変 更 前	変 更 後	変 更 理 由
<p>2.33 5・6号機 放射性液体廃棄物処理系</p> <p>(中略)</p> <p>2.33.2 5・6号機 仮設備（滞留水貯留設備） 2.33.2.1 基本設計</p> <p>(中略)</p> <p>2.33.2.1.7 構造強度</p> <p>(中略)</p> <p>(2)移送設備 a. 移送ポンプ 移送ポンプについては、「設計・建設規格」におけるクラス3 機器の要求を満足するものではないが、系統の温度（常温）、圧力（<u>約0.25MPa</u>）を考慮して仕様を選定した上で、試運転を行い有意な漏えい、運転状態に異常がないことを確認する。 以上のことから、移送ポンプは、必要な構造強度を有するものと評価する。</p> <p>b. 耐圧ホース 「設計・建設規格」上のクラス3 機器に対する規定を満足する材料ではないが、系統の温度（常温）、圧力（<u>約 0.25MPa</u>）を考慮して仕様を選定した上で、漏えい試験を行い、有意な漏えいがないことを確認する。従って、耐圧ホースは、必要な構造強度を有していると評価する。</p> <p>c. ポリエチレン管 「設計・建設規格」上のクラス3 機器に対する規定を満足する材料ではないが、系統の温度（常温）、圧力（<u>約 0.25MPa</u>）を考慮して仕様を選定している。また、ポリエチレン管は、一般に耐食性、電気特性（耐電気腐食）、耐薬品性を有しており、鋼管と同等の信頼性を有している。また、以下により高い信頼性を確保している。 ・ 日本水道協会規格（JWWA 規格）、ISO 規格に適合したポリエチレン管を採用。 ・ 継手は可能な限り融着構造とする。 ・ 敷設時には漏えい試験を行い、有意な漏えいがないことを確認する。 以上のことから、ポリエチレン管は、必要な構造強度を有するものと評価する。</p>	<p>2.33 5・6号機 放射性液体廃棄物処理系</p> <p>(中略)</p> <p>2.33.2 5・6号機 仮設備（滞留水貯留設備） 2.33.2.1 基本設計</p> <p>(中略)</p> <p>2.33.2.1.7 構造強度</p> <p>(中略)</p> <p>(2)移送設備 a. 移送ポンプ 移送ポンプについては、「設計・建設規格」におけるクラス3 機器の要求を満足するものではないが、系統の温度（常温）、圧力（<u>約0.91MPa</u>）を考慮して仕様を選定した上で、試運転を行い有意な漏えい、運転状態に異常がないことを確認する。 以上のことから、移送ポンプは、必要な構造強度を有するものと評価する。</p> <p>b. 耐圧ホース 「設計・建設規格」上のクラス3 機器に対する規定を満足する材料ではないが、系統の温度（常温）、圧力（<u>約 0.91MPa</

図-3 5・6号機 滞留水貯留設備 系統概要図

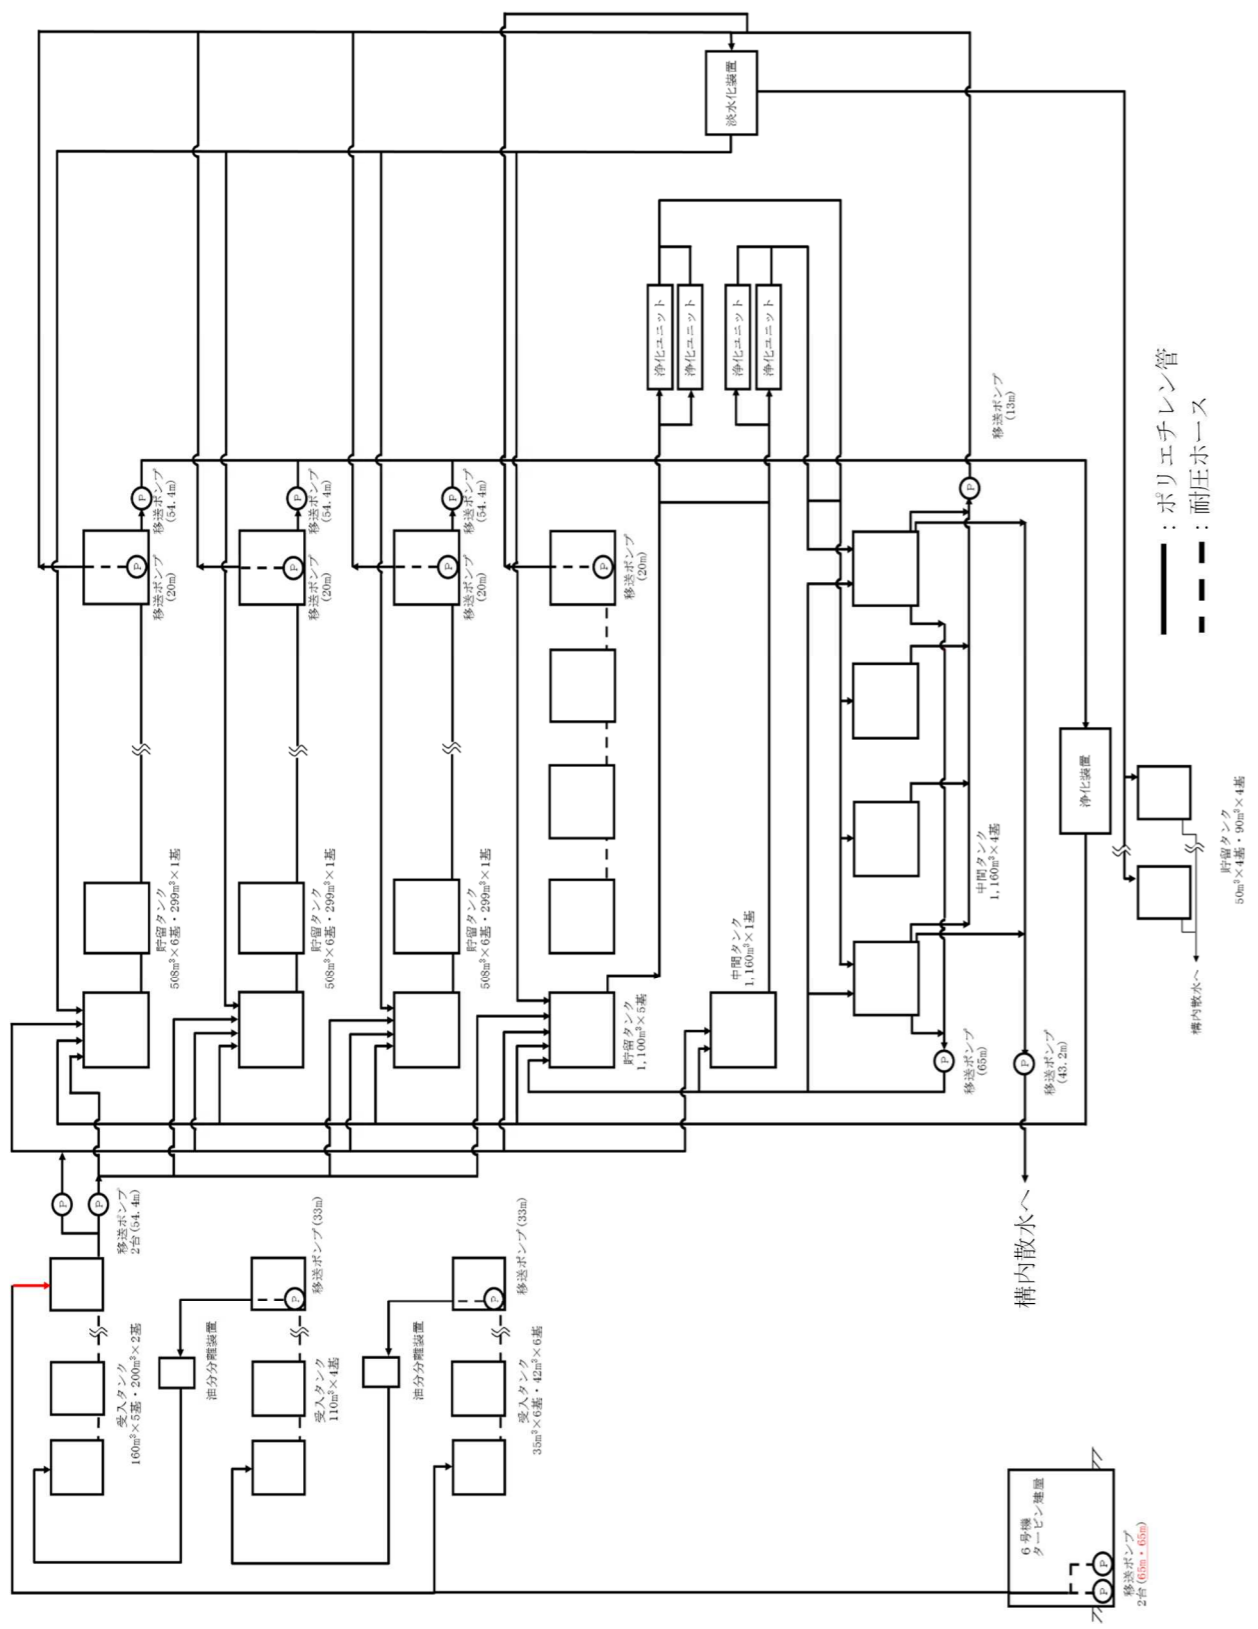
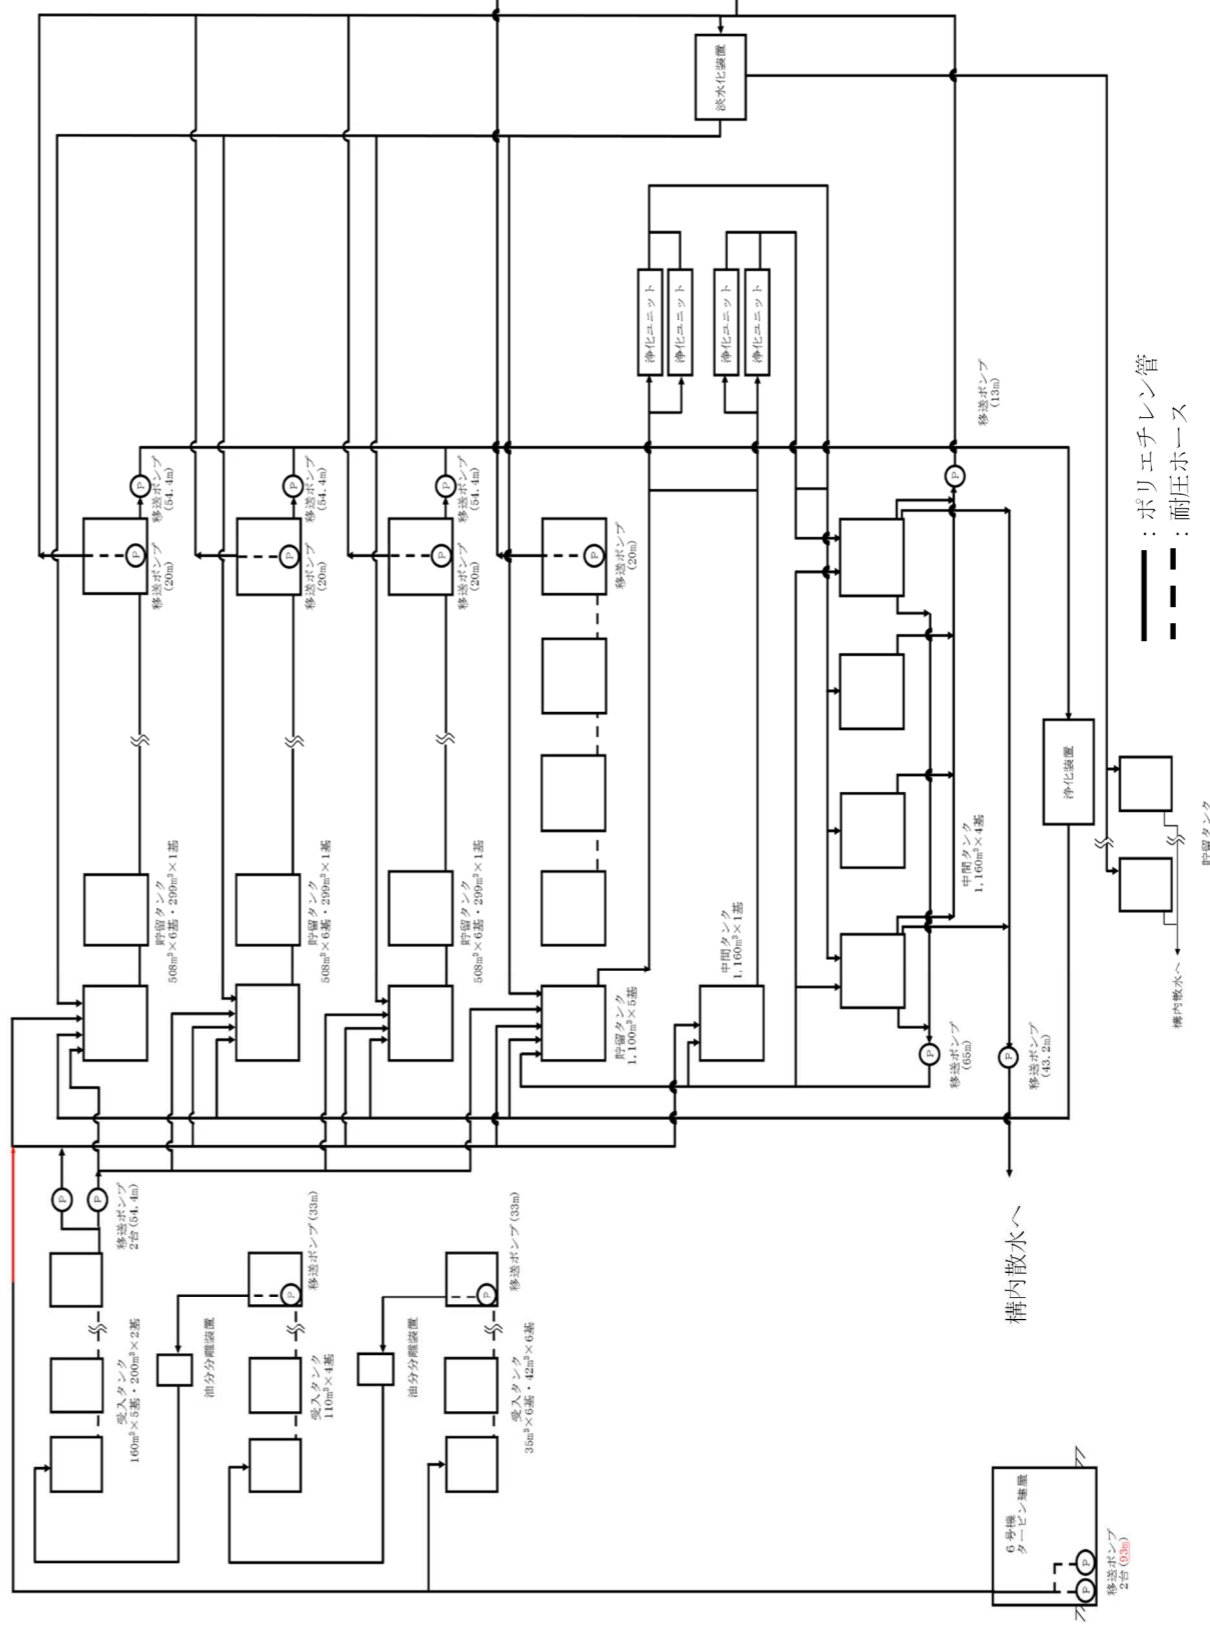
移送ポンプ及び移送配管改良に伴う、図面の変更

図-4 5・6号機 滞留水貯留設備 全体概要図

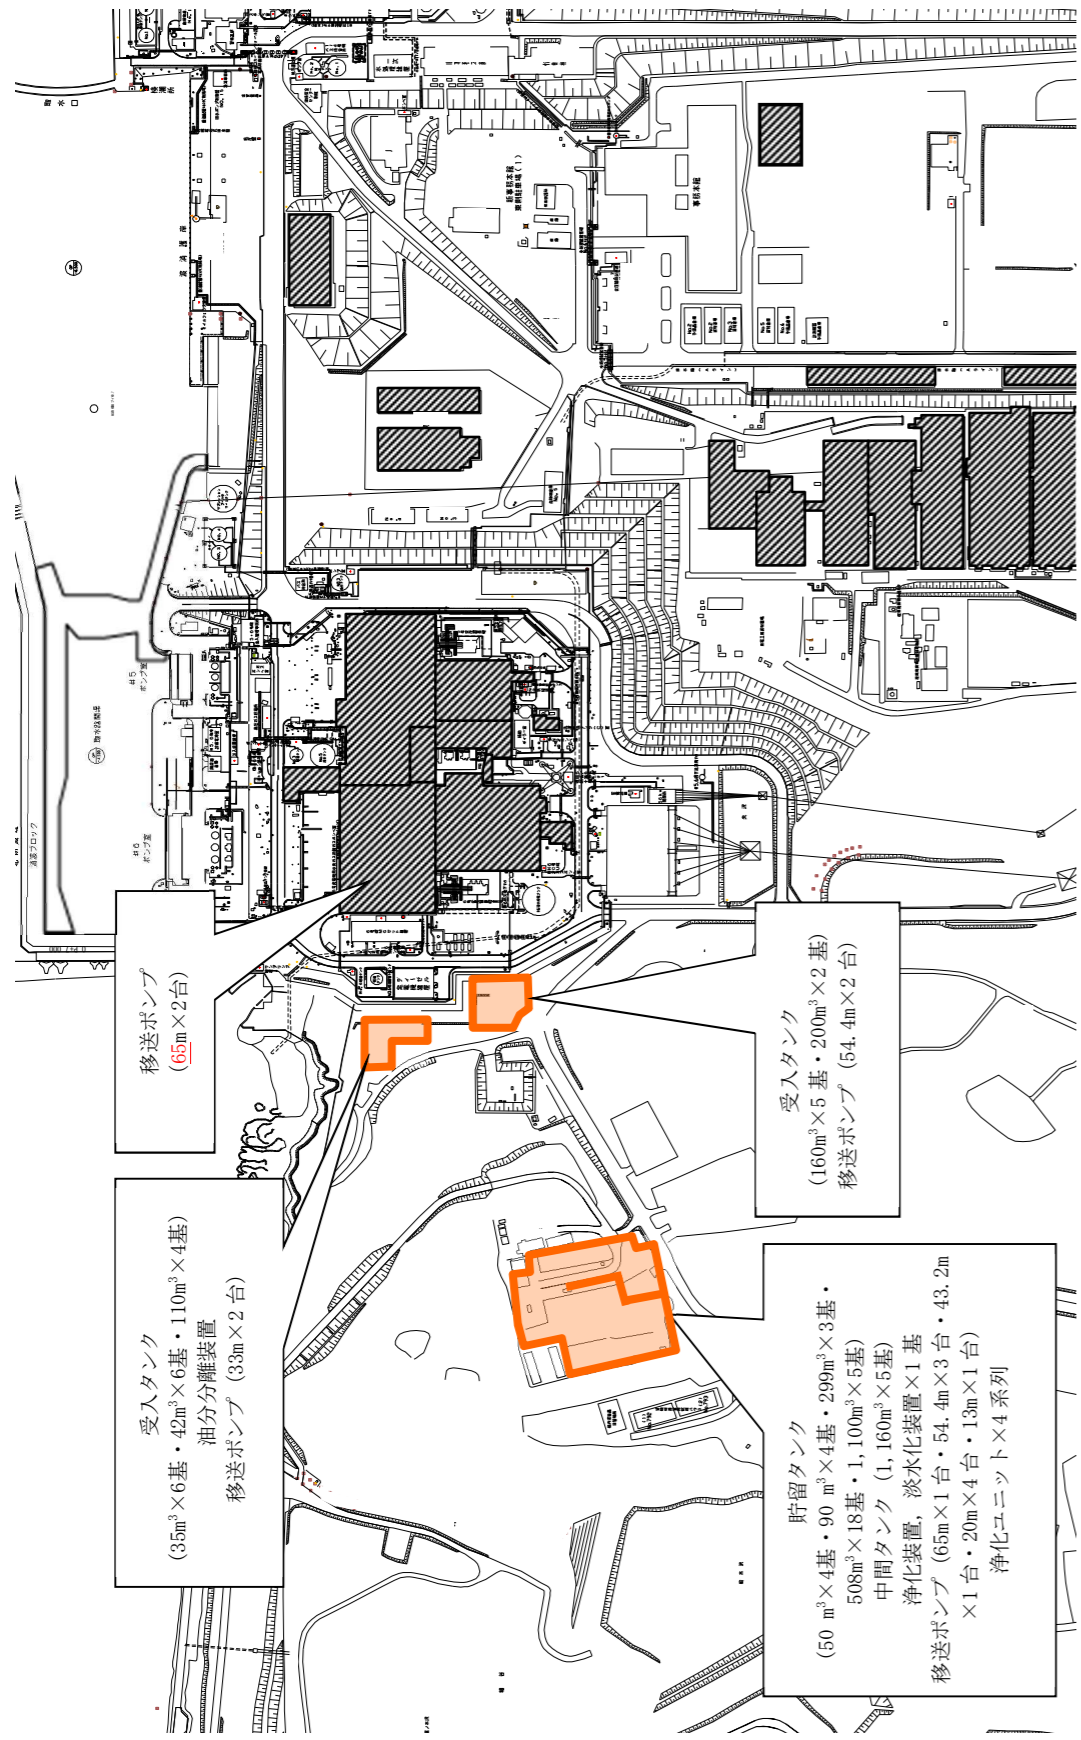
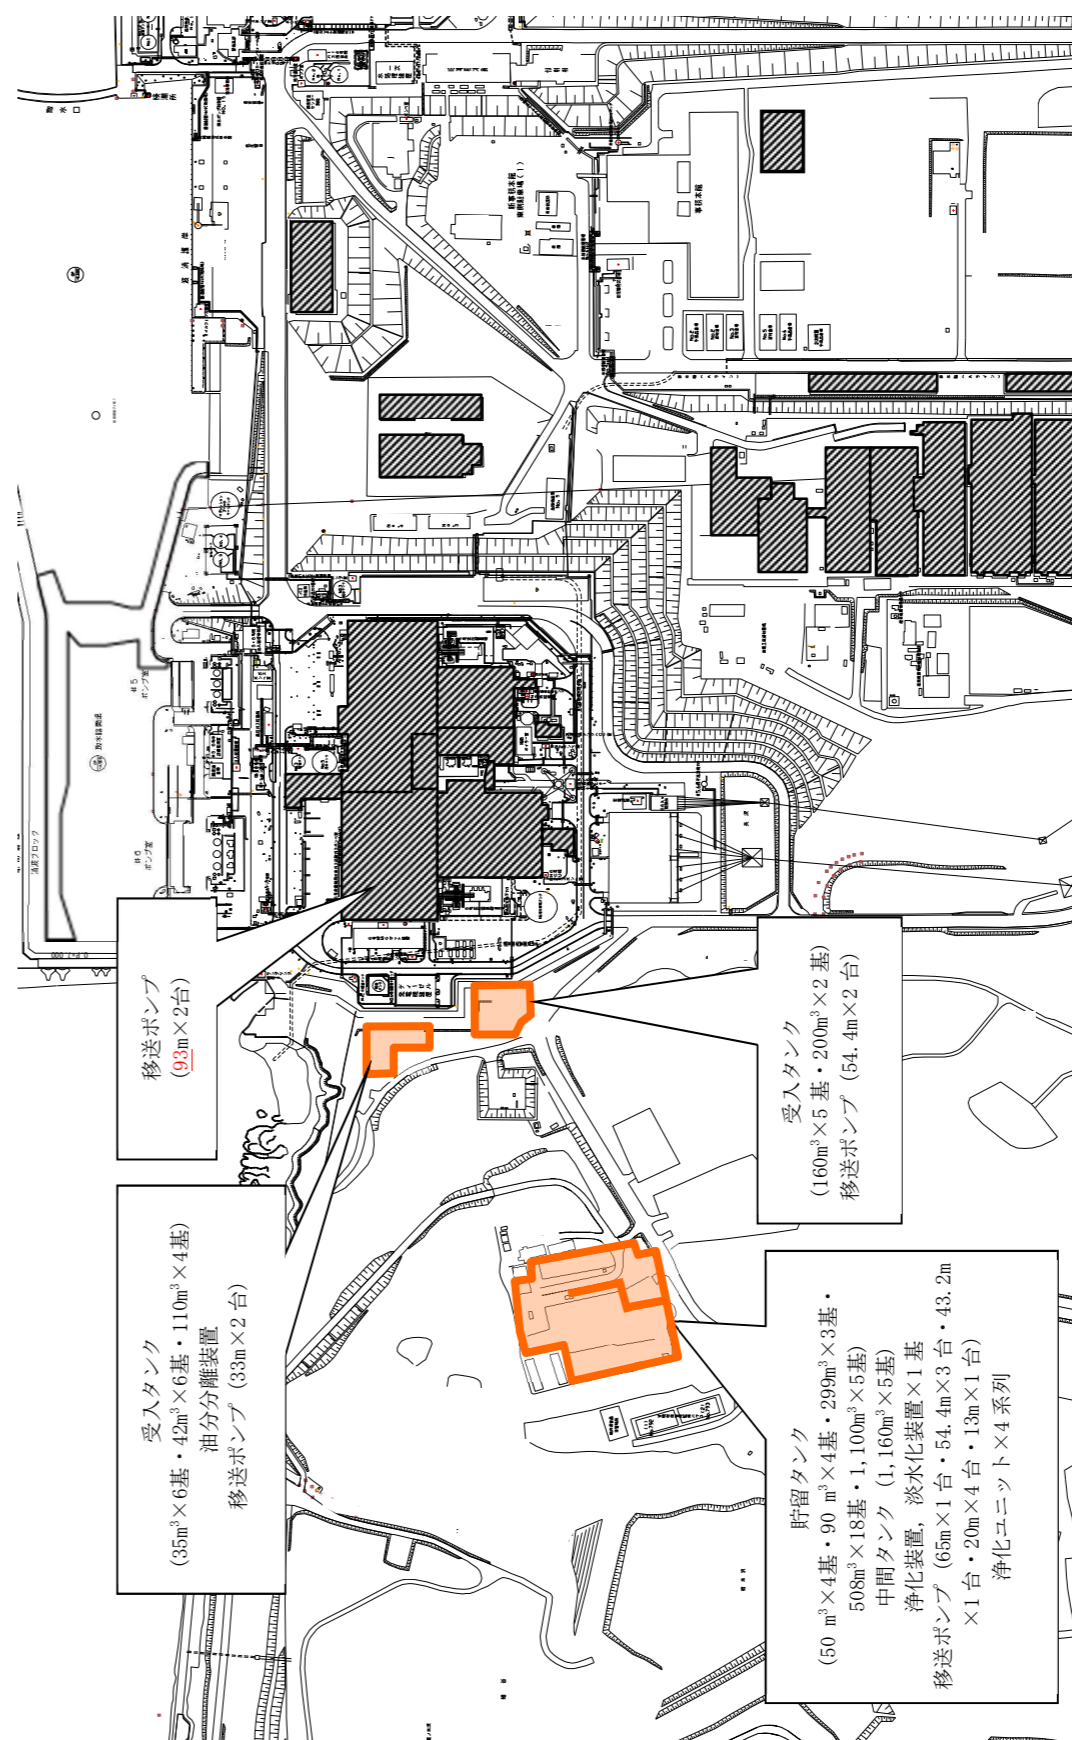
移送ポンプ改良に伴う、図面の変更
